De: Leonardo L. Bondan <leonardo.bondan@perfil.inf.br>
Enviado em: quinta-feira, 24 de agosto de 2023 11:17
Para: Comissao Permanente- de Contratacao
Cc: Edvan Dors; Tiago Liopi Carreras; Bruno de Souza
Assunto: ESCLARECIMENTOS | CLDF | PE 20/2023 | PERFIL COMP

A Perfil Computacional Ltda, pessoa jurídica de direito privado, inscrita no CNPJ sob o nº 02.543.216/0011-09 e com sede em Serra - ES, vem, respeitosamente, à presença de V. Sas. e no intuito de representar a DELL Technologies, ESCLARECER que em relação ao edital de Pregão Eletrônico Nº 20/2023.

Questionamento 01 - ITEM 01:

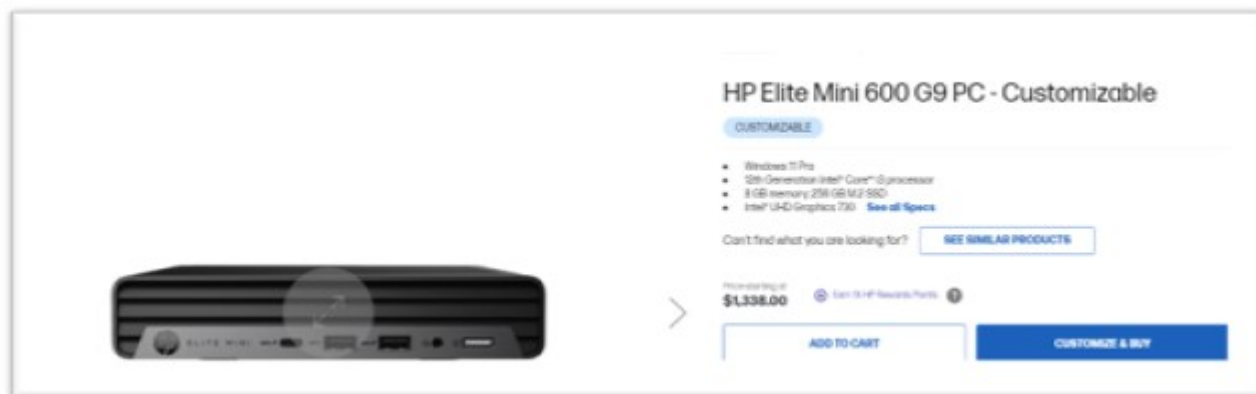
“23.3.5.1. 5 (cinco) portas USB do Tipo-A, sendo pelo menos 2 (duas) localizadas na parte frontal do gabinete e todas com velocidade mínima de 10 Gbps, sendo pelo menos uma porta com recurso de charging, mesmo com o equipamento desligado porém conectado ao carregador e localizada na parte frontal do equipamento;
23.3.5.2. Com 1 (uma) porta USB do Tipo-C, com 20 Gbps, com recurso de charging, mesmo com o equipamento desligado porém conectado ao carregador e localizada na parte frontal do equipamento;

- Antes de ingressar no esclarecimentos, devemos verificar o direcionamento dos equipamentos. Tendo em vista que o edital solicita 2(duas) portas Tipo-A na parte frontal, além da porta USB do Tipo-C, totalizando 3(três) portas na parte frontal do equipamento, podemos ver claramente o direcionamento para marcas Lenovo e HP, conforme comprovações abaixo:

- Dessa forma para viabilizar a participação da Dell EMC no certame, entendemos que será aceito 1 (uma) porta tipo A e 1 (uma) porta tipo C na parte frente do equipamento.
Está correto nosso entendimento?

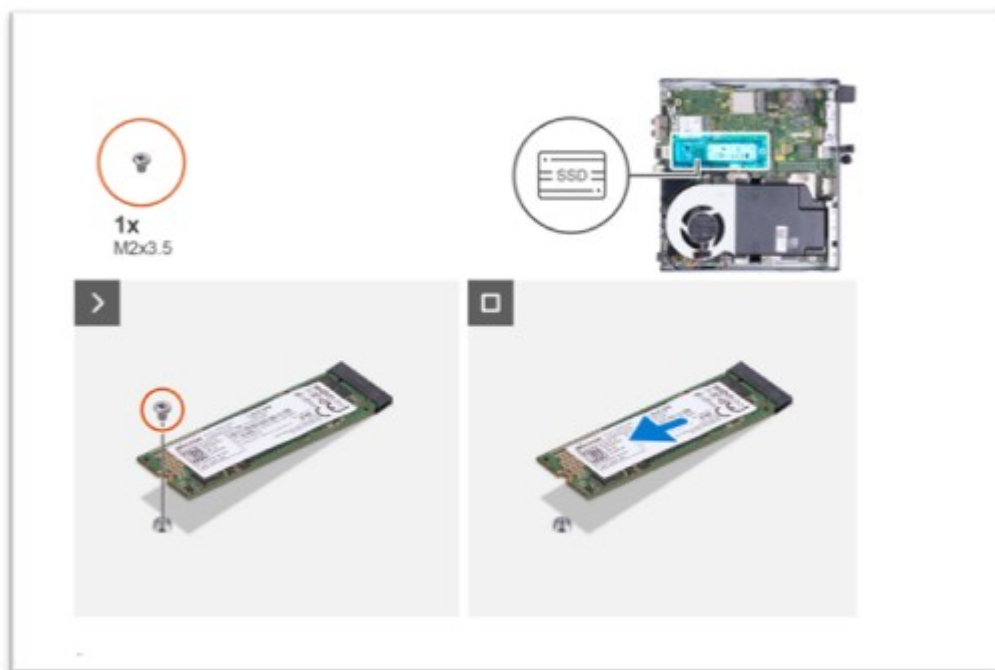
É solicitado no certame: “23.2.1. Mini Desktop - Não será aceito gabinete tipo minitorre ou desktop. Volume máximo 1,2 litros, ser “tool-less” para abertura e remoção do disco rígido de 2,5”, memória e placas PCI-E sendo aceito a utilização de parafusos recartilhados. Não serão aceitos com conectores ou orifícios de ventilação na parte superior da tampa;”

Equipamentos da Dell EMC possuem parafuso na fixação da conexão M.2/PCI-E conforme imagem abaixo:

- A fim de possibilitar a oferta de equipamentos DELL EMC neste item, entendemos que a função tool less, não abrangendo conexão m.2.
Está correto nosso entendimento?
